## BOLETIN DE SERVICIO

# Reemplazo de los flotadores en los motores ROTAX<sup>®</sup> tipo 912 y 914 (Series)

ATA System: 73-00-00 Sistema de combustible

# Reemplazo de los flotadores en los motores ROTAX<sup>®</sup> tipo 912 y 914 (Series)

Fig. 1

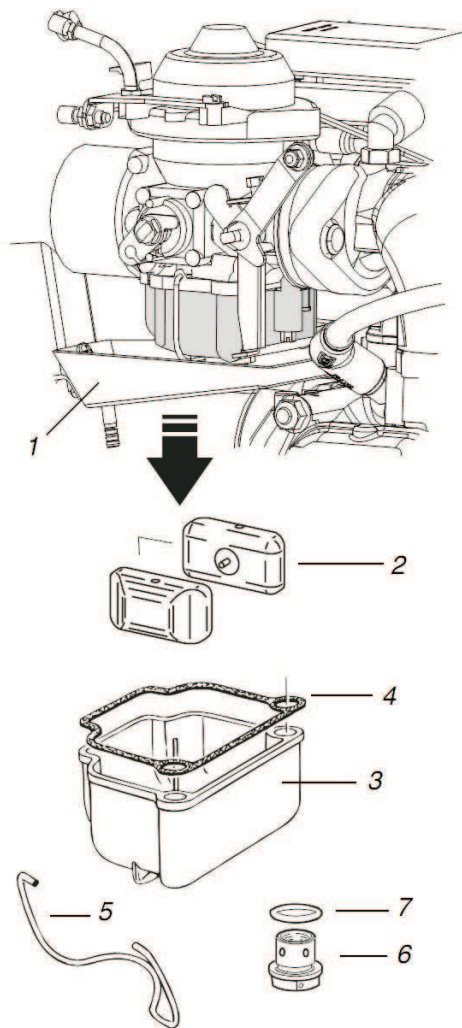
Ver Fig. 1.

| Paso | Procedimiento  |
|------|--|
| 1    | Quitar la bandeja del carburador (1).  |
| 3    | Quitar el clip de cierre (5) o en los ROTAX 914 Series quitar el alambre de seguridad, aflojar el tornillo (6) y quitarlo junto con el O-ring (7). |
| 4    | Quitar la cubeta (3), la junta (4) y los dos flotadores (2).   |

Ver Fig. 1.

| Paso | Procedimiento  |
|------|--|
| 1    | Quitar la junta (4) de la cubeta y en los ROTAX 914 Series reemplazar el O'ring (7). |
| 2    | Colocar la cubeta (3) con la junta (4) y ambos flotadores (2).                       |

| Paso | Procedimiento   |
|------|---|
| 3    | Cerrar el clip de cierre (5) o en los ROTAX 914 Series roscar el tornillo de fijación (6) junto con el O-ring (7) y poner el alambre de seguridad.<br>Torque de apriete del tornillo 5,5 Nm (48.7 in.lb). |
| 4    | Instalar la bandeja de los carburadores (1) y/o accesorios siguiendo las instrucciones del fabricante del avión.  |
